1 Detaljregulering Trikotasjegata - Frogneseveien, Hokksund

24467 Kontrollskjema Områdestabilitet

Oppdragsgiver:	Loe Utvikling AS v/ Tomas Jølle Tenden
Rapport:	24467 Kontrollskjema kvalitetssikring iht. NVE
Rapporttype:	Geoteknisk kontrollnotat
Stikkord:	Uavhengig kvalitetssikring iht. NVE 1/2019
Euref UTM:	Sone 32V – Ø0551150, N6625700

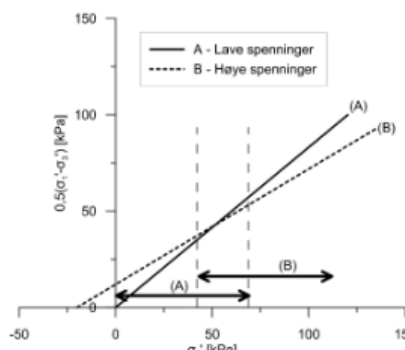
10.7	Tørrskorpe modellert - Ev. med vannfylte sprekker	Grunnvannstand er antatt å ligge i underkant tørrskorpeleiren. OK.	4	L																																			
10.8	Er drenerte beregningsparametere presentert?	Kapittel 4.2.1. <i>Det er benyttet henholdsvis 23 og 20 grader friksjonsvinkel på de to lagene av leire. Attraksjonen er valgt lik 3 kPa for det øvre laget og 0 for det ndre laget. Dette bryter med anbefalingene i SVV V220 kap. 3.5.8.2. Vi ønsker en nærmere vurdering av dette.</i> <i>Antar dere mener valgt kohesjon lik 3 kPa, hvorav attraksjon er lik 7 kPa, for øvre leire/silt lag.</i> <i>Tabell 6: Parametere benyttet i stabilitetsberegninger.</i>

<i>** Merk at i øvre del av dette laget i 5-6 m dybde er det påvist kvikkleire/sprøbruddmateriale.</i> <i>Ut ifra erfaringsverdier (se under tabell 3.6.2-1 fra SVV V220) og resultater fra grunnundersøkelser valgte vi en attraksjon på 0 kPa for nedre leirlag for her var det påvist kvikkleire/sprøbruddmateriale. Det er valgt attraksjon 7 kPa for øvre leirlag fordi dette er vurdert som fastere med noe mer silt enn nedre leirlag.</i>	Lag	Farge	Tyngdetetthet ρ [kN/m3]	Effektiv tyngdetetthet ρ' [kN/m3]	Friksjonsvinkel θ [°]	Kohesjon C' [kPa]	Udrenert skjærstyrke C [kPa]	Tørrskorpeleire		20,0	10,0	30,0	0,0		Leire/Silt		19,0	9,0	23,0	3,0	C-profil	Sand		18,0	8,0	36,0	0,0		Leire **		19,0	9,0	20,0	0,0	C-profil	1	Å
Lag	Farge	Tyngdetetthet ρ [kN/m3]	Effektiv tyngdetetthet ρ' [kN/m3]	Friksjonsvinkel θ [°]	Kohesjon C' [kPa]	Udrenert skjærstyrke C [kPa]																																	
Tørrskorpeleire		20,0	10,0	30,0	0,0																																		
Leire/Silt		19,0	9,0	23,0	3,0	C-profil																																	
Sand		18,0	8,0	36,0	0,0																																		
Leire **		19,0	9,0	20,0	0,0	C-profil

Tabellen nedenfor viser attraksjon i leire og leirig silt. Det er vurdert 7 kPa for leire/silt-laget ut ifra denne tabellen 3.5.8.2-1.

<i>Vi er enige i at vi har valgt konservative verdier for friksjonsvinkel og attraksjon, med referanse til kap 3.5.8.2 SVV V220, som viser til følgende anbefalinger:</i>  Figur 3.5.8.2—1 — Prinsipp for avhengighet i valg av friksjonsvinkel og attraksjon, for NC-leire. Spenningsområde A: Spenningsområde B: — lave spenninger — høye spenninger — ϕ_a: 25° - 27° — ϕ_a: 22° - 25° — a_a: 0 kPa — a_a: 5-15 kPa <i>Vi har valgt en lavere friksjonsvinkel for en attraksjon lik 0 kPa (konservativt), men SVV V220 tabell 3.6.2-1 og 3.5.8. 2-1, samt grunnundersøkelser har vært i fokus i vår vurdering.</i>		
10.9	Reduksjon i styrke som følge avlastning vurdert?	Ikke vurdert		IR
